ENQUETE PUBLIQUE

PROJET D'ETABLISSEMENT DU PLAN DE PREVENTION DES RISQUES (PPR) NATURELS PREVISIBLES DE LA COMMUNE DE L'ETANG SALE RELATIF AUX PHENOMENES D'INONDATION ET DE MOUVEMENTS DE TERRAIN, AU TITRE DU CODE DE L'ENVIRONNEMENT.

# RAPPORT

Requêtes : **3, 38** ; Parcelles : **AC0832, AC0834, AC0833, AC0835, AC0903** ; **L'Entre-Deux**

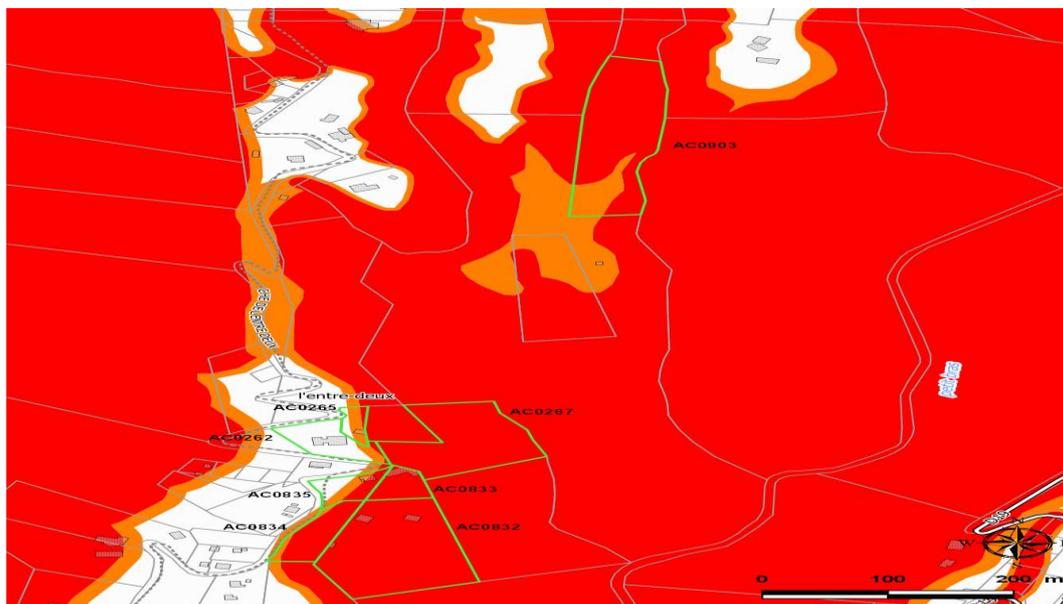
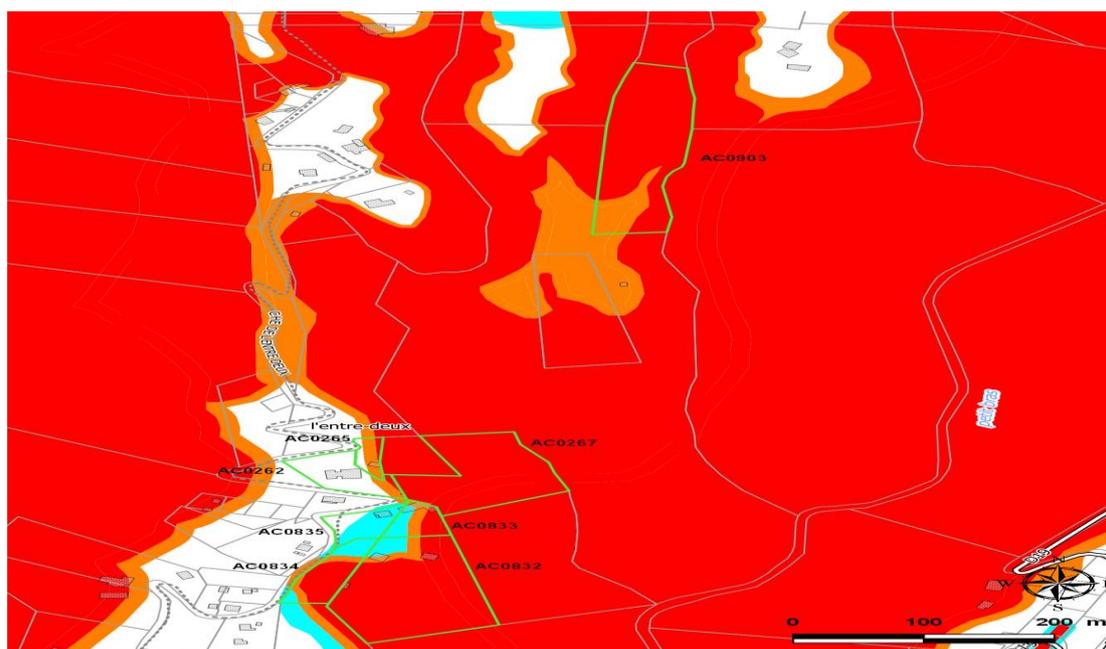
**Inscription au programme de visite de terrain –**

**Extraits du zonage réglementaire du projet de PPR – centrés sur la parcelle - avant et après la visite de terrain sont présentés ci-dessous**

*La réponse définitive du Maître d'Ouvrage et la cartographie réglementaire associée seront arrêtées après l'élaboration du présent rapport.*

Requête : **12** ; Parcelle : **AD0816**

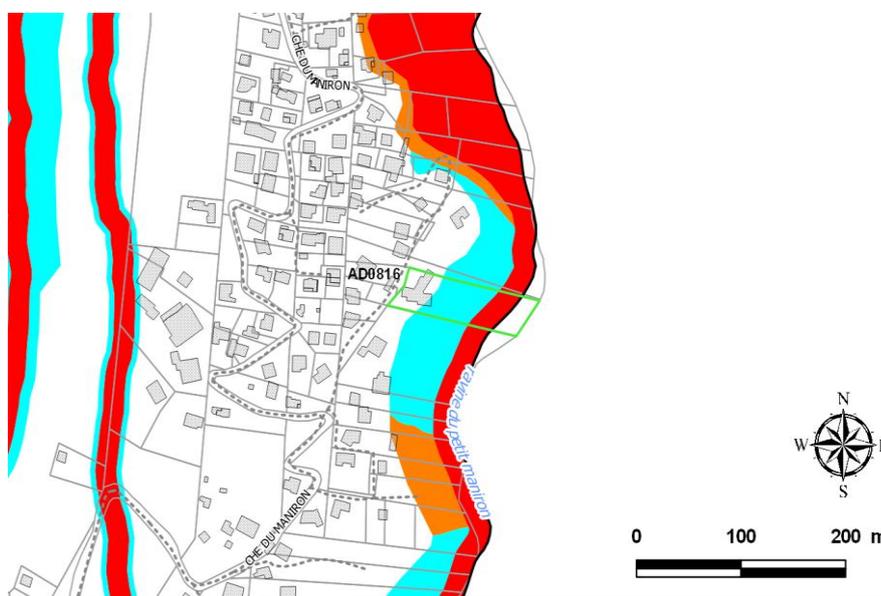
**Extraits du zonage réglementaire du projet de PPR – centrés sur la parcelle - avant et après la visite de terrain sont présentés ci-dessous**

Le projet de zonage réglementaire présenté à la suite de la visite de terrain indique une diminution partielle de la zone R1 et un déclassement de la zone R2 en zone B2u ; J'adhère à cette modification positive envisagée.

Requêtes : **14, 35, 54, 72** ; Parcelles : **AE1064, AE0184, AE0185, AE0182, AE0176**

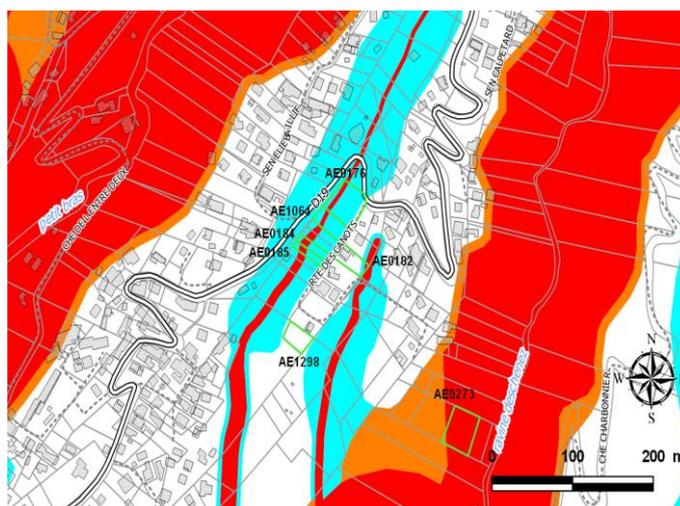
➡ **Requêtes associées aux extraits cartographiques présentés** : Requêtes sans visite complémentaire : 16 (AE1298), 35 (AE0273).

*La réponse définitive du Maître d'Ouvrage et la cartographie réglementaire associée seront arrêtées après l'élaboration du présent rapport.*

Requête : **50** ; Parcelle : **AD1315 (ex AD0813)**

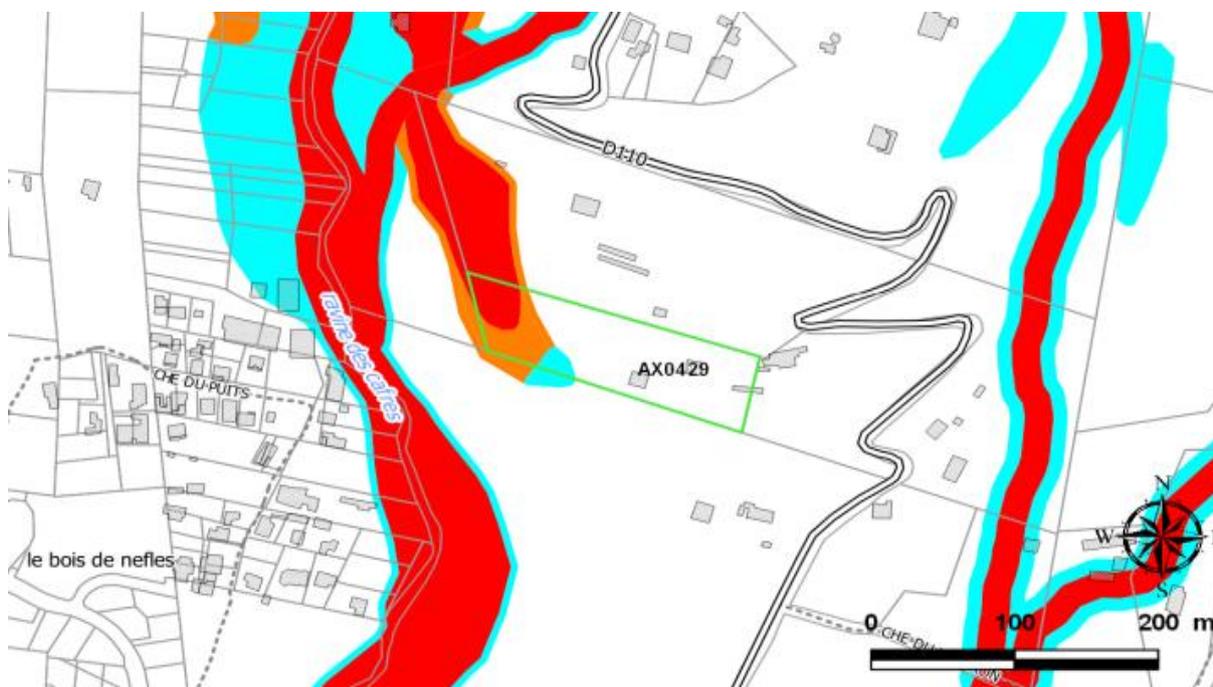
#### **Inscription au programme de visite**

Pétitionnaire : **M. LUCAS, M. RIVIERE**

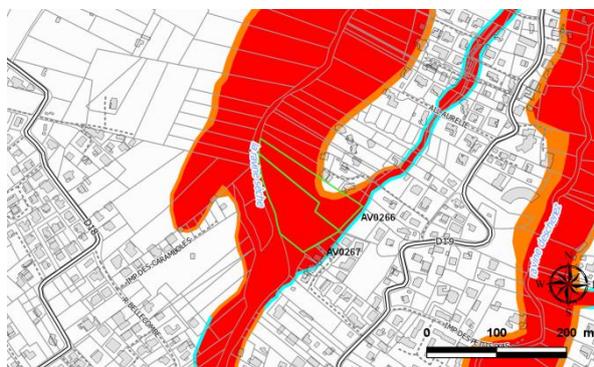
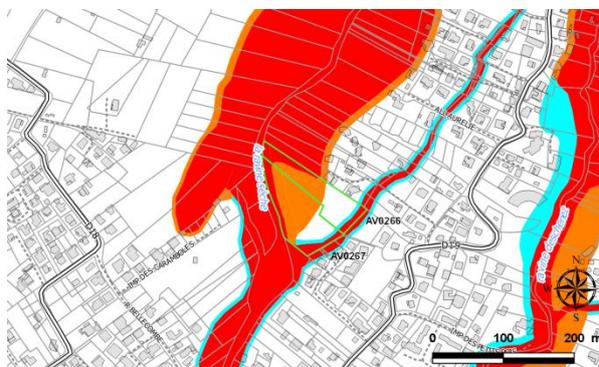
Une précision du zonage MVT est envisageable avec un déclassement de l'aléa élevé.

Une visite de terrain permettra de préciser les zonages au droit de la parcelle du pétitionnaire et de son voisin (requête 83), qui mentionne des travaux réalisés.

*La réponse définitive du Maître d’Ouvrage et la cartographie réglementaire associée seront arrêtées après l’élaboration du présent rapport.*

Requêtes : 66, 74, 78, 79, 87 ; Parcelles : AT0044, AT0045, AT0047, AT0048, AT0386, AT0387

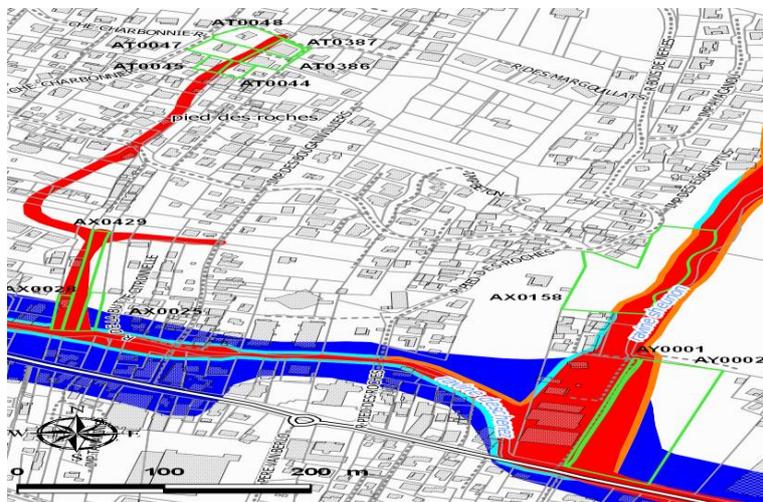
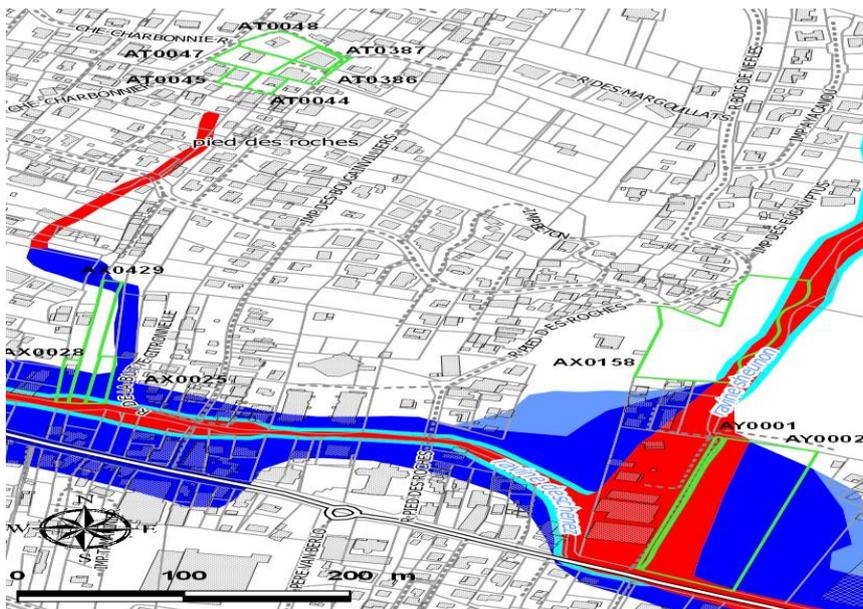
#### ***Inscription au programme de visite***

La réponse définitive du Maître d'Ouvrage et la cartographie réglementaire associée seront arrêtées après l'élaboration du présent rapport.

Pétitionnaire : **M. GUERIN, M. LUCAS, M. AROSTEGUY**

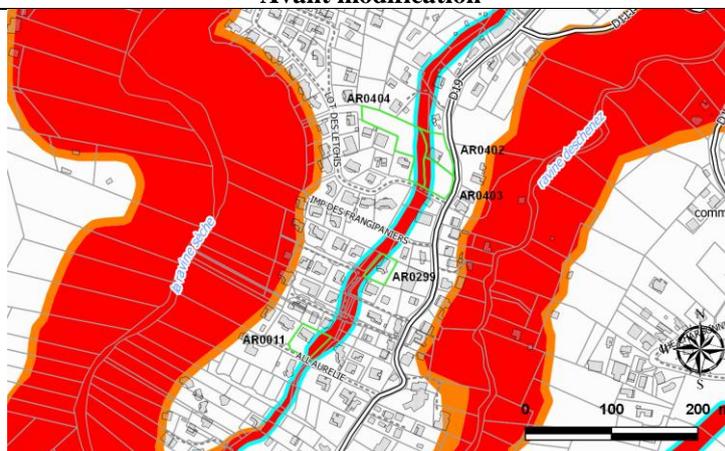
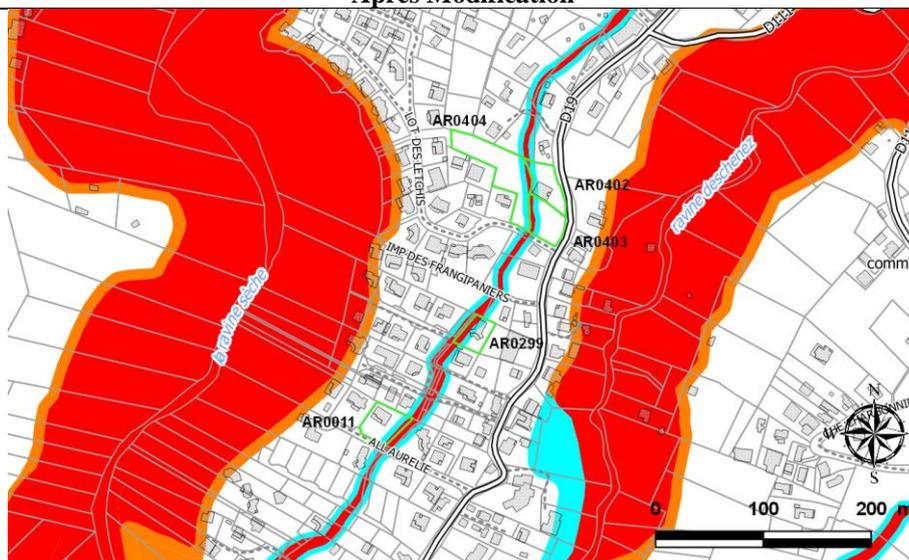
La canalisation des écoulements par les aménagements cités par le propriétaire nécessite une vérification sur le terrain afin d'évaluer leur pertinence vis à vis de la crue centennale de la ravine concernée (affluent de la Ravine Sèche) au droit de la parcelle AR0011 et aux abords (inspection depuis l'amont au niveau de l'amorce du thalweg, cf. requêtes 88 et 91).

La réponse définitive du Maître d’Ouvrage et la cartographie réglementaire associée seront arrêtées après l’élaboration du présent rapport.

Requête : **97** ; Parcelle : **AI2032**

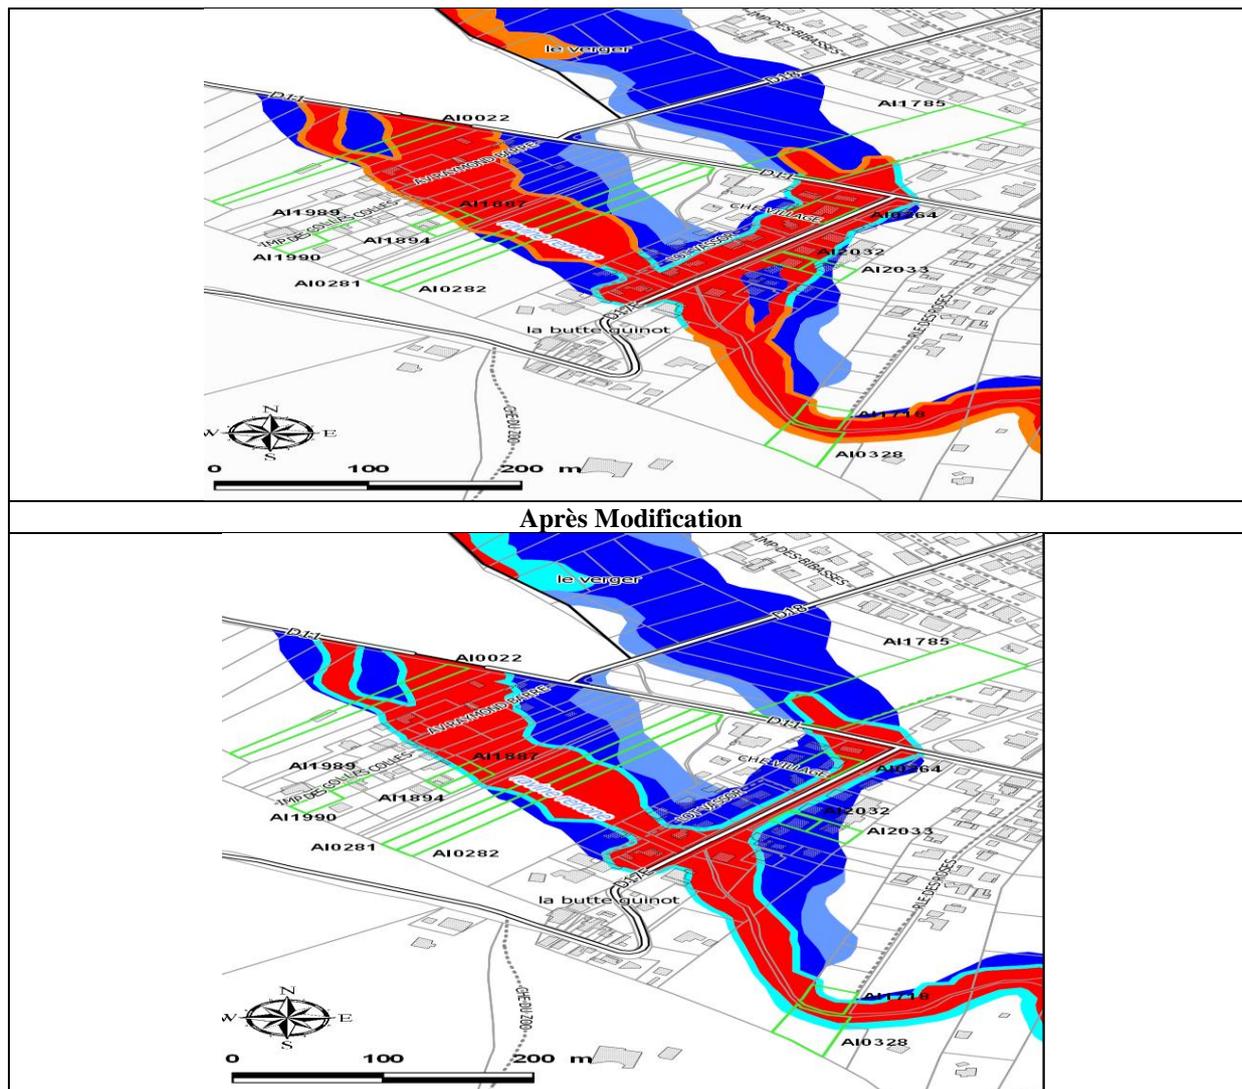
Inscription au programme de visite

Requête : **121** ; Parcelle : **AR0371**

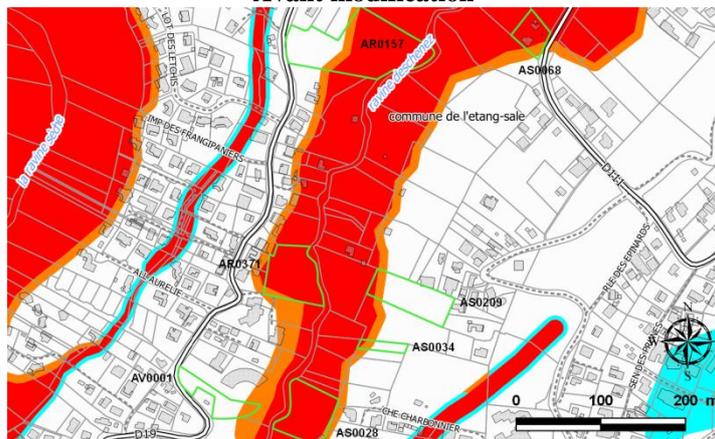
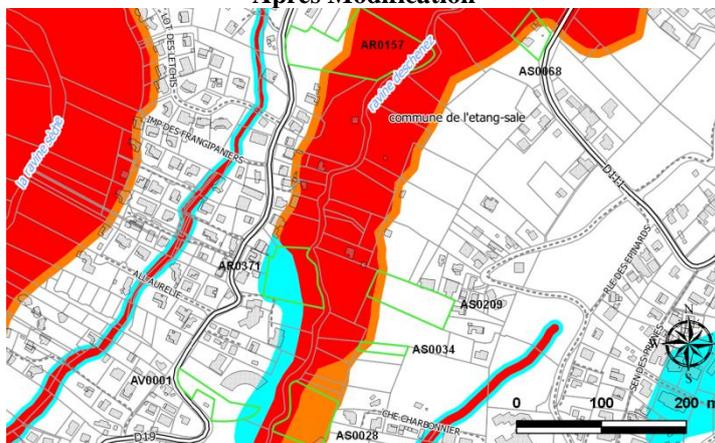
### Inscription au programme de visite

La réponse définitive du Maître d'Ouvrage et la cartographie réglementaire associée seront arrêtées après l'élaboration du présent rapport.

Requêtes : 11, 45, 46, 80 ; Parcelles : AD0608, AD0609, AD0703, AD0490, AD0473

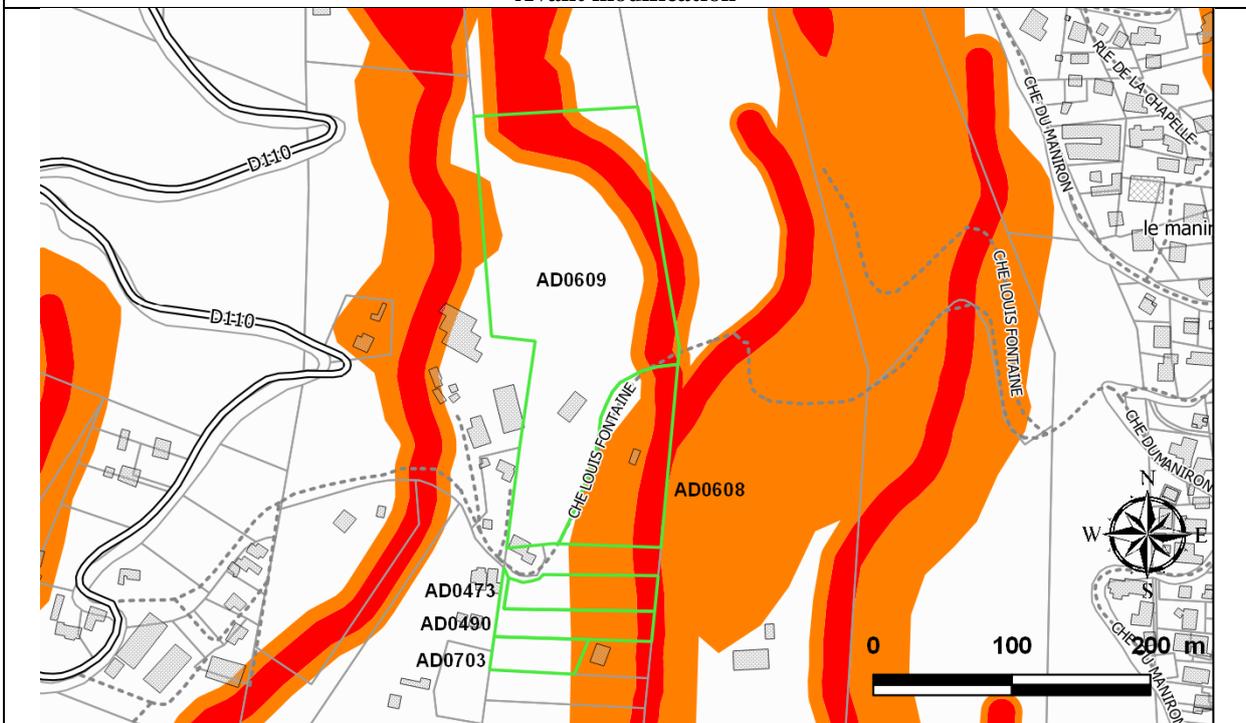
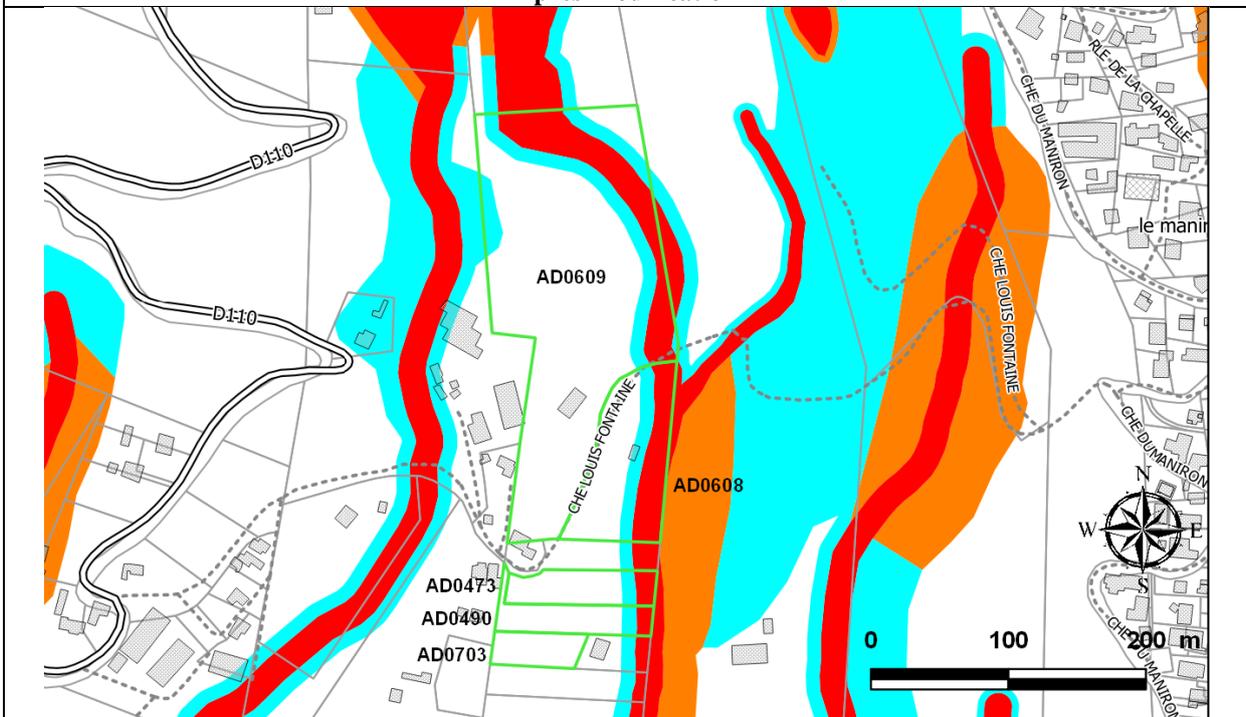
La cartographie modifiée laisse apparaître un déclassement des parcelles principalement en zone Nul partiellement en zone B2u et R1 parcelle AD 609 et en zone R2 et R1 parcelle AD0608.
